SIEĆ ELEKTROENERGETYCZNA NN W MIEJSCOWOŚCIACH SKRONINA, PETRYKOZY,
GM. BIAŁACZÓW POW. OPOCZYŃSKI, WOJ. ŁÓDZKIE

Załączniki projektu budowlanego

Uzgodnienie/~~Opinia~~ nr 137/06/2022

DECYZJA

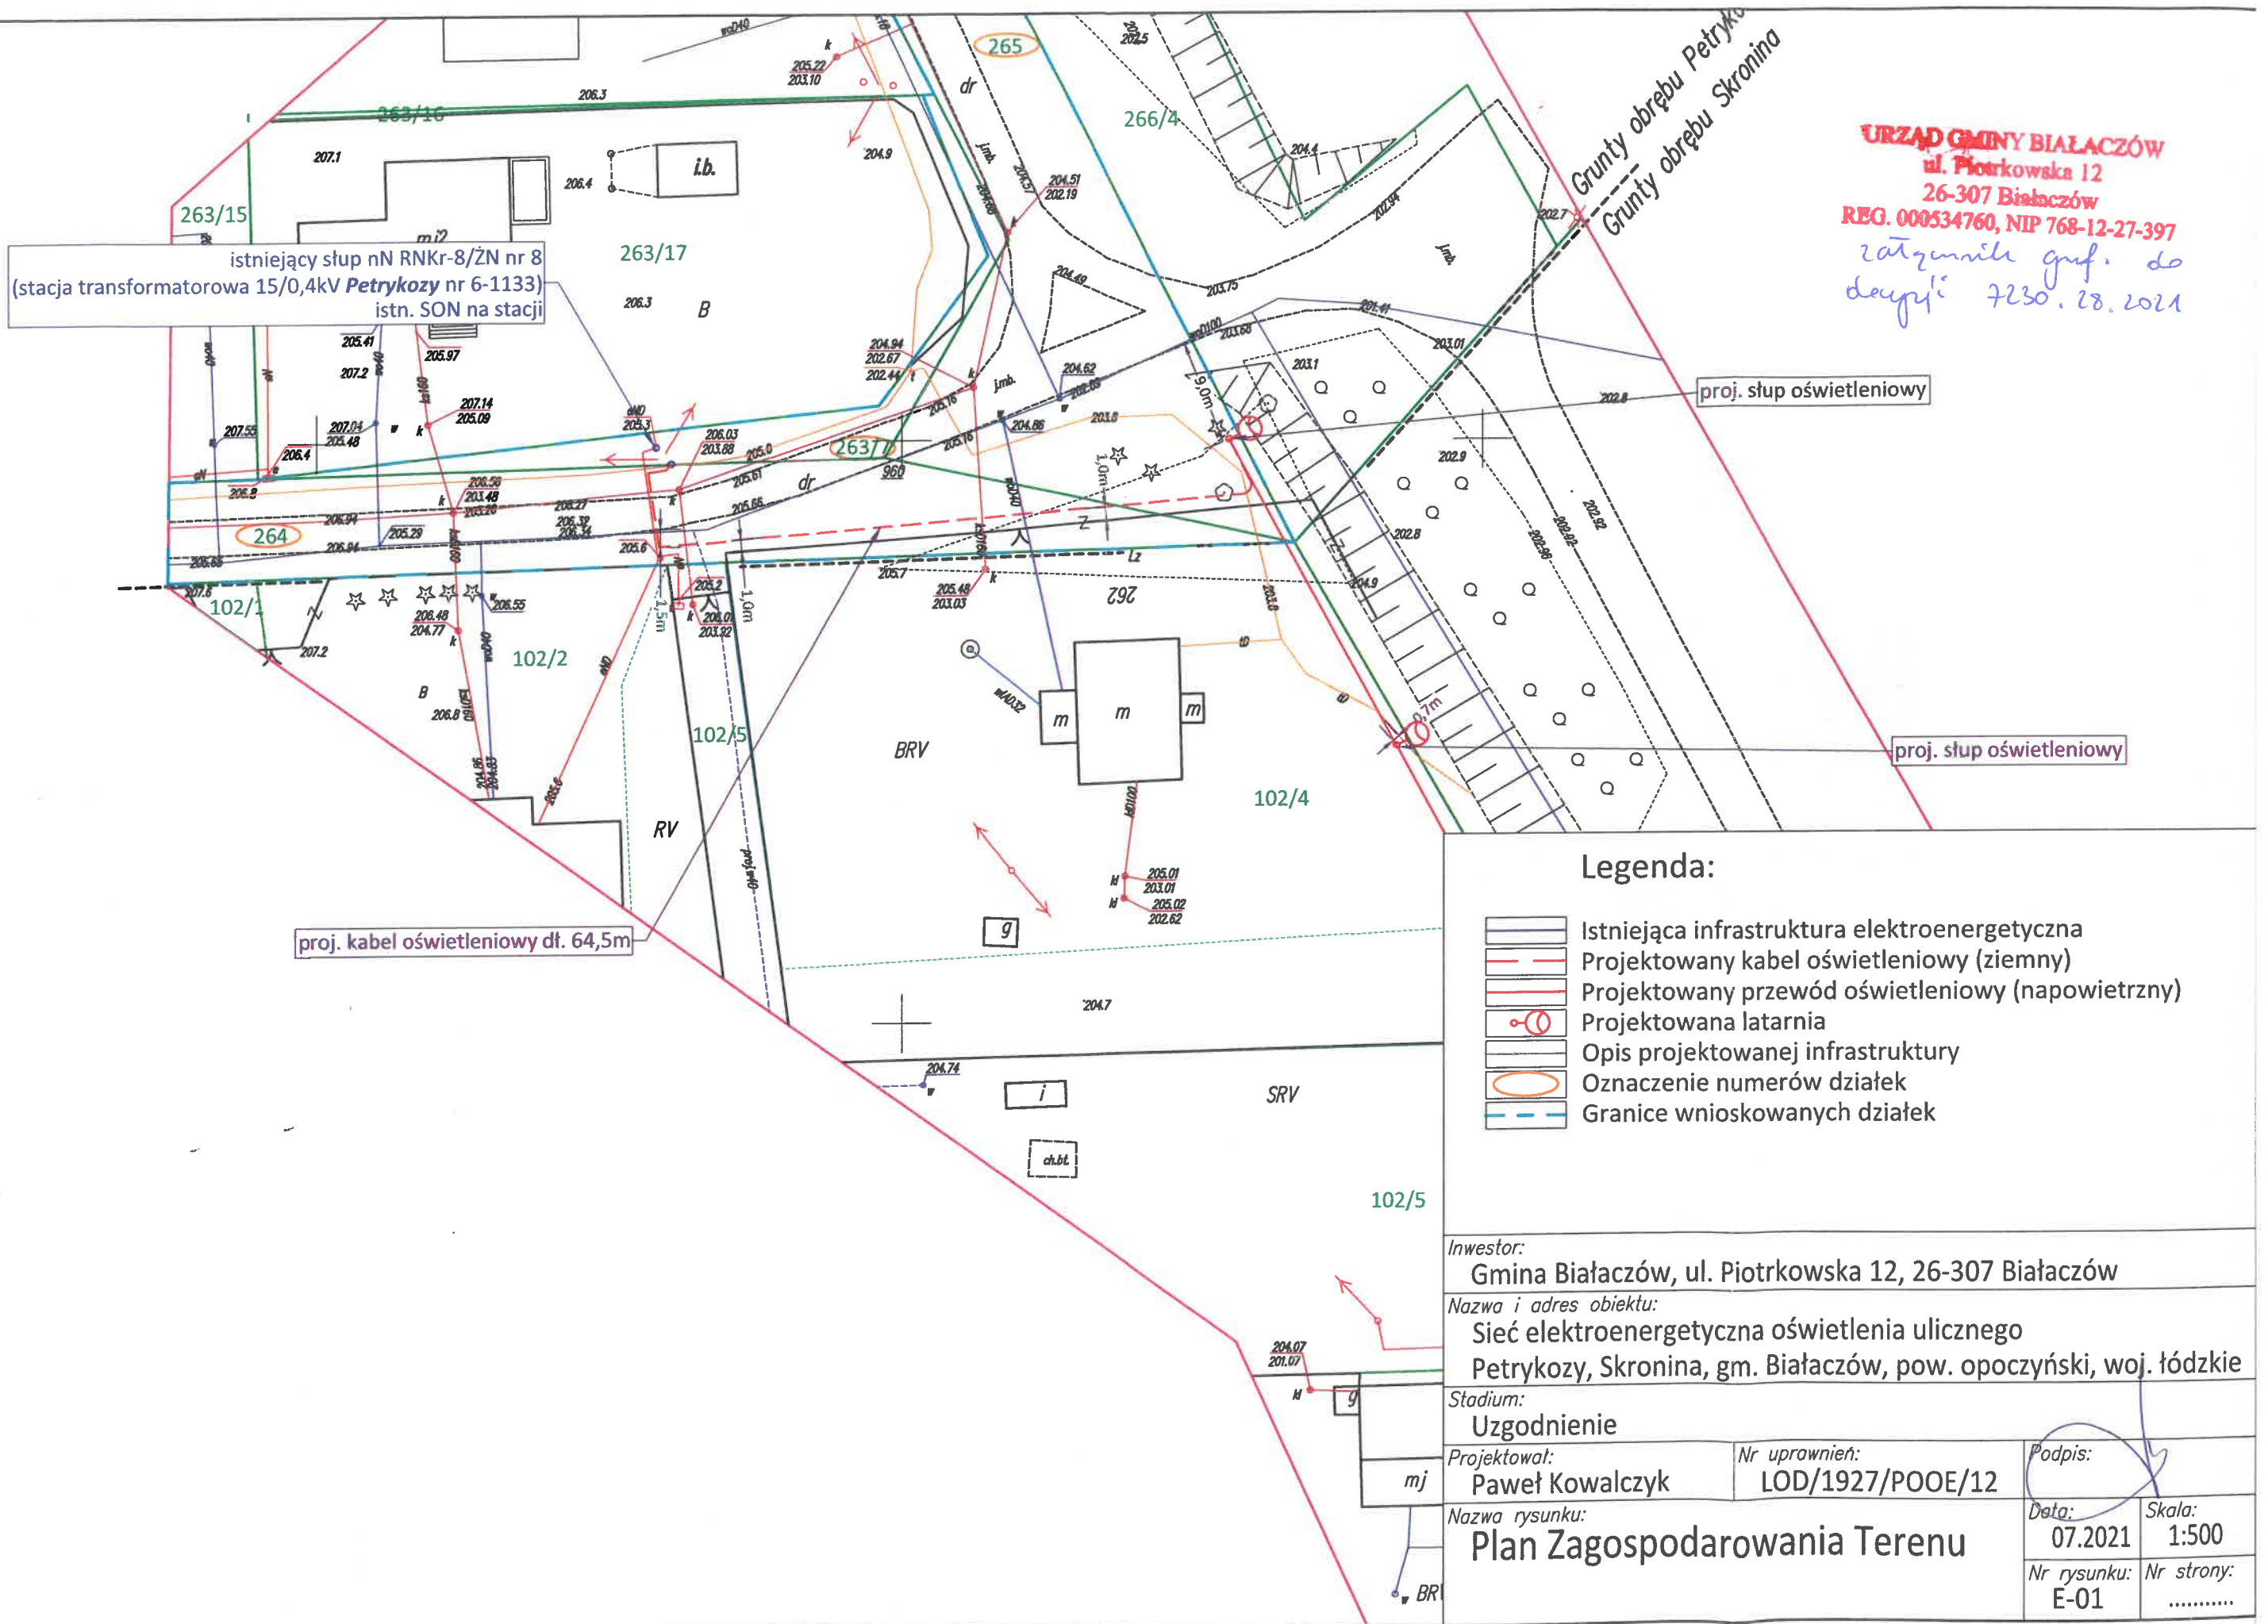
1. Kabel oświetlenia ulicznego od miejsca włączenia na istniejącym słupie należy poprowadzić w odległości nie mniejszej niż 6,0 cm od lica słupa w celu możliwości prowadzenia konserwacji oświetlenia ulicznego.

2. Doziemny kabel energetyczny oświetlenia należy poprowadzić wg trasy określonej na rysunku graficznym kolorem czerwonym.
3. Na całej długości kabel oświetlenia ulicznego w linii rozgraniczającej drogi o której mowa w pkt 4 winien być ułożony na głębokości nie mniejszej niż 1,3 m w rurze osłonowej grubościenniej o konstrukcji nośnej odpornej na obciążenia zgodnie z PN dla dróg oraz posiadającej atest.

5. Kabel oświetlenia ulicznego przy przejściu w poprzek drogi nr 107009E Petrykozy - Małachów dz. nr 264 obr. Petrykozy prowadzić metodą przecisku pod drogą, zaś w pasie drogi dojazdowej dz. nr. 265 i 263/7 metodą wykopu otwartego przy zastosowaniu odpowiedniego oznakowania w celu zachowania bezpieczeństwa.
